Documento de Respuesta a nota DEIA-DEEIA-AC-0159-1211-2024

UKA Parque Eólico La Colorada, Etapa 2 Componentes del Proyecto

Anexo 2. Mapa de los componentes del proyecto

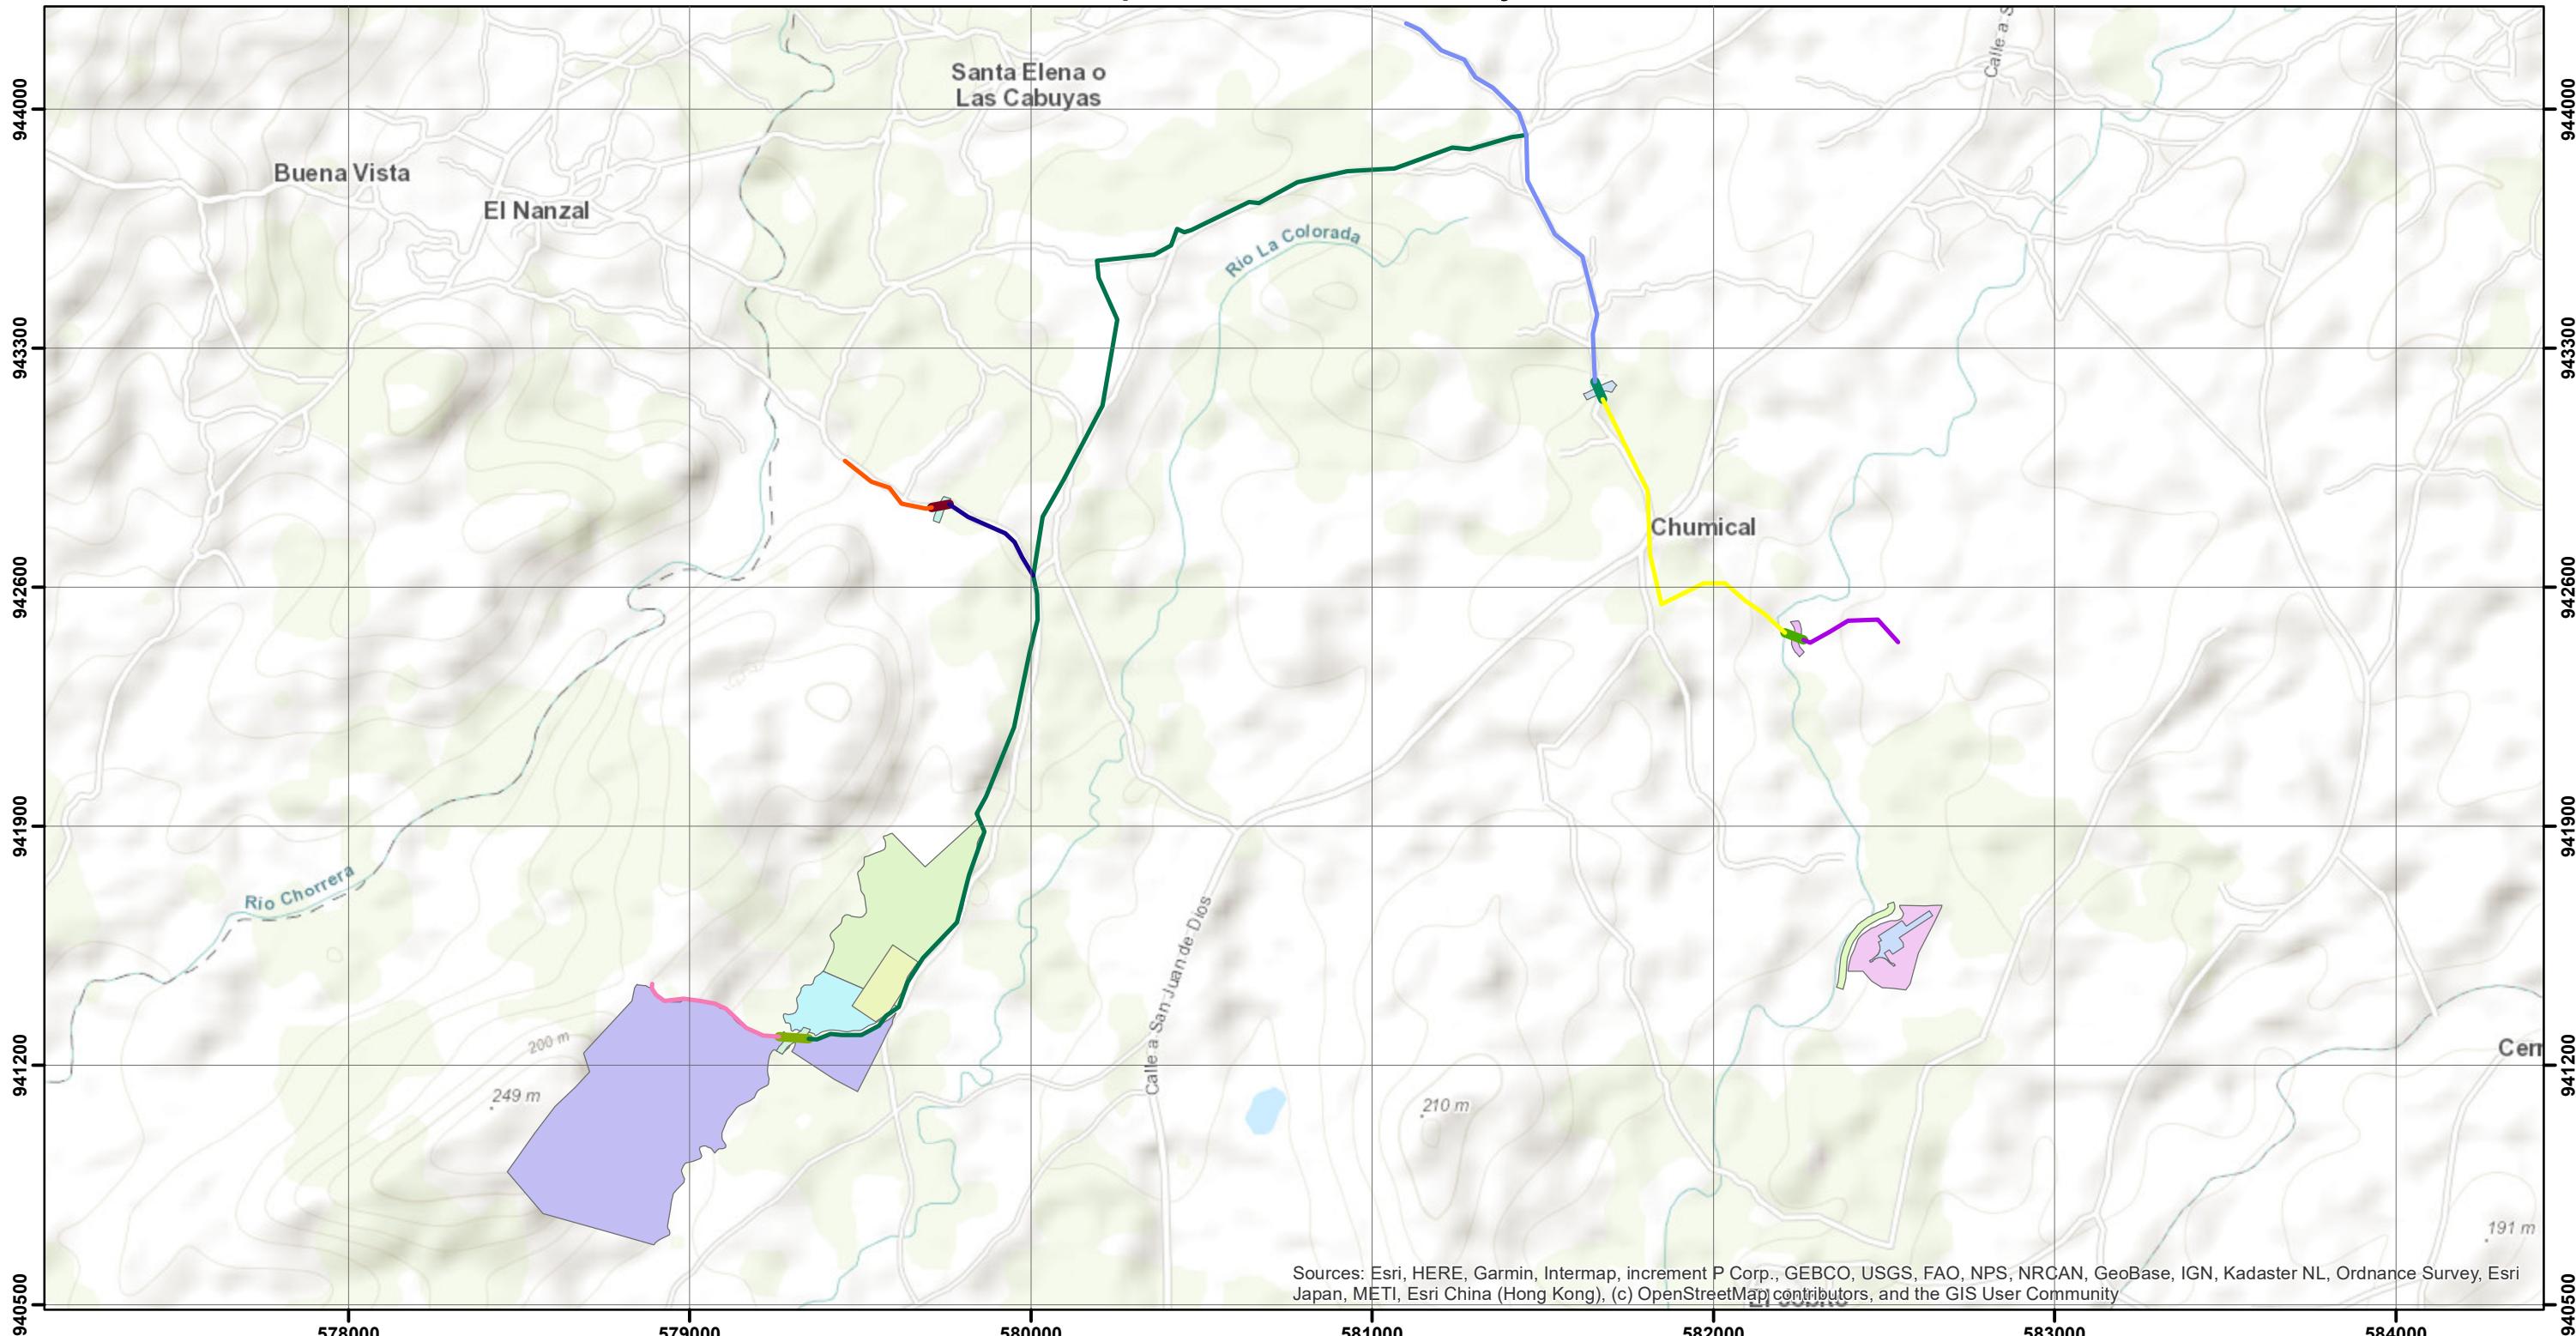
- a) Presentar nuevamente las coordenadas de las Fincas 24510, 24511, 24512, 24585, 24586, ya que las generadas luego de la verificación de coordenadas realizada por DIAM no coinciden con las superficies descritas en el estudio y la finca 24585 sobrepasa su área.

- b) Indicar si la superficie de las áreas de protección de las quebradas, río y definidas como UKA3-WSE, son las mismas de acuerdo con los datos verificados por DIAM.

generar, resultando en la reubicación de la turbina #8 a unos 300 m hacia el este de la ubicación actual y para la turbina #10 de unos 180 m hacia el noroeste de su ubicación actual. El reposicionamiento de ambas turbinas significa que se ubicaran fuera de los límites de las fincas 24510, 24511, 24512, 24585 y 24586 en evaluación actualmente.

En vista de lo anterior, por este medio se informa que las fincas mencionadas precedentemente no serán utilizadas para la construcción y operación de los aerogeneradores #8 y #10, debido a la actualización en el diseño final del Parque Eólico La Colorada.

En el anexo # 2. Se presenta el mapa con los componentes del proyecto considerando el alcance definido.
